关于吕梁公司新增辅材堆棚的请示

吕梁亿龙水泥有限公司
关于【新增辅材堆棚】的

立 项 报 告

2、示意图: 堆棚尺寸: $60 \times (45 \text{ 和 } 20) \times 12$ 单位: m

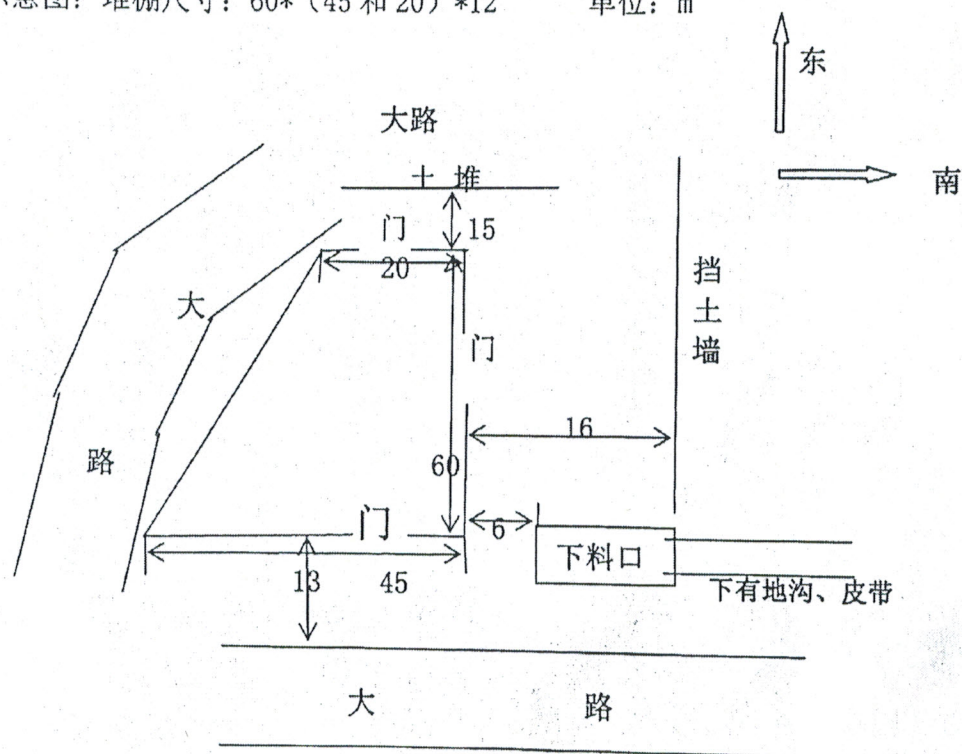
为满足环保检查要求，建议立项。该材料堆棚依地势而建，尺寸不规则。建议由集团进一步论证设计，堆棚四周挡墙建议设计为2.5米高钢筋砼挡墙。

发展与技术管理中心 论证意见	战略发展研究室	1.该公司辅材堆场目前为敞开式露天堆场，不能满足环保无组织排放要求； 2.该公司当地环保局印发吕环办发【2018】109号《关于对工业企业无组织排放整治情况进行专项检查的通知》，要求对易产生扬尘的粉状、粒状、块状物料是否密闭储存进行检查，对于存在问题的企业依法责令限期整改，未完成整改的实施停产整改； 建议该公司新增辅材堆棚。 请研究设计室进一步论证方案，待方案出具后，再予以核准预算。 备注：该立项未列入2018年计划内项目。	
		论证人员签字	 陈彦彦 2018.11.20
	研究设计室	根据公司反映的实际情况，为了满足生产需求和环保要求，新建辅材堆棚，建筑面积约1950m²，采用门式钢架结构，檐口高度12m，周边设2m高毛石挡料墙，不考虑地面硬化。	
		论证人员签字	 张明志 2018.11.20
